Potenziamento dell'esistente Centrale di Tor di Valle, per l'utilizzazione energetica del biogas del Depuratore di Roma Sud

1046PD R002 0

RELAZIONE INTEGRATIVA

I046PDR002 0 – Relazione tecnica integrativa

Figura 4- Dettaglio area di intervento e strati informativi PTPR, Tav. B (vedi Elaborato I046PD0080)

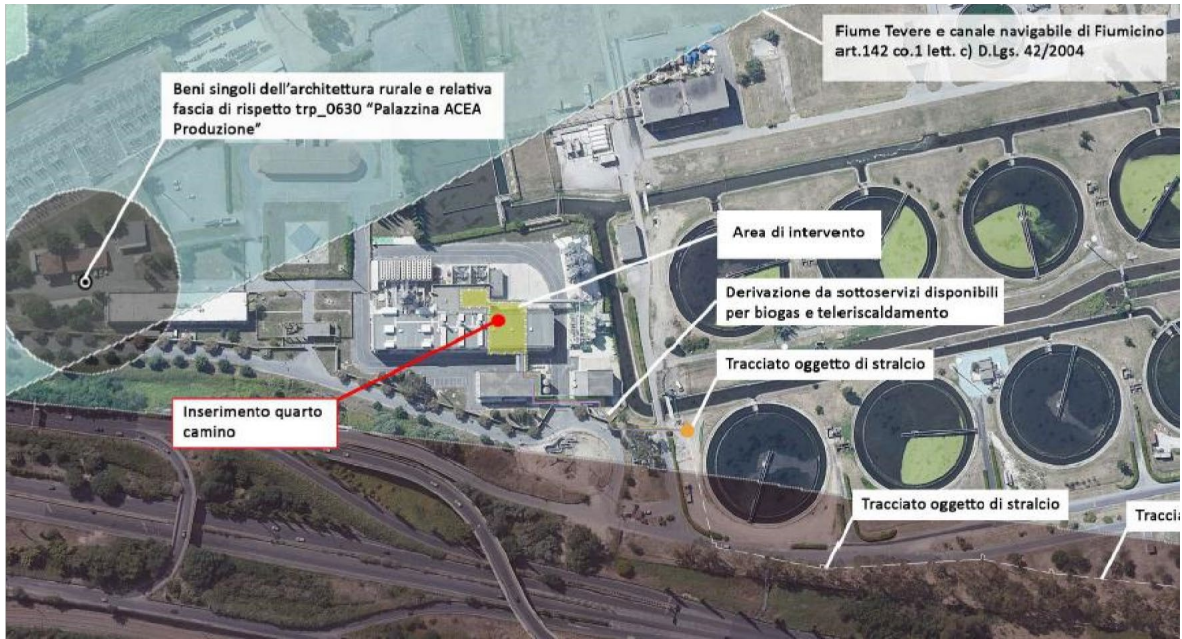
la localizzazione dell'intervento rientra in una zona di grande sensibilità, che si inserisce tra aree urbanizzate e Aree Naturali Protette e Rete Natura 2000, sottoposta a vincoli paesaggistici, archeologici, idrogeologici, e individuata anche nel Ps5 - Piano di bacino del fiume Tevere - Piano Stralcio per il tratto metropolitano del Tevere da Castel Giubileo alla foce - dell'Autorità di Bacino come corridoio fluviale del Tevere;

Sebbene si è a conoscenza che il territorio circostante l'esistente Centrale di Tor di Valle sia caratterizzato da aree sensibili sottoposte a vincoli paesaggistici, archeologici e idrogeologici, si evidenzia che **gli interventi di progetto, così come rielaborati, non ricadono all'interno di alcun vincolo paesaggistico.**

Al riguardo e per una maggiore comprensione è stato prodotto nell'elaborato integrativo I046PD0090, una sovrapposizione dell'area di intervento con gli strati informativi della Tav. B del PTPR Regione Lazio da cui si evince che **gli interventi di progetto non ricadono all'interno di alcun vincolo paesaggistico** (DGR 5/2021), avendo, appunto stralciato la porzione del tracciato ricadente in area sottoposta a vincolo archeologico.

Inoltre, l'area interessata dall'intervento di progetto risulta ampiamente non interferente con la fascia di rispetto relativa al "bene singolo dell'architettura rurale" (trp_0630), così come meglio evidenziato nell'elaborato integrativo.
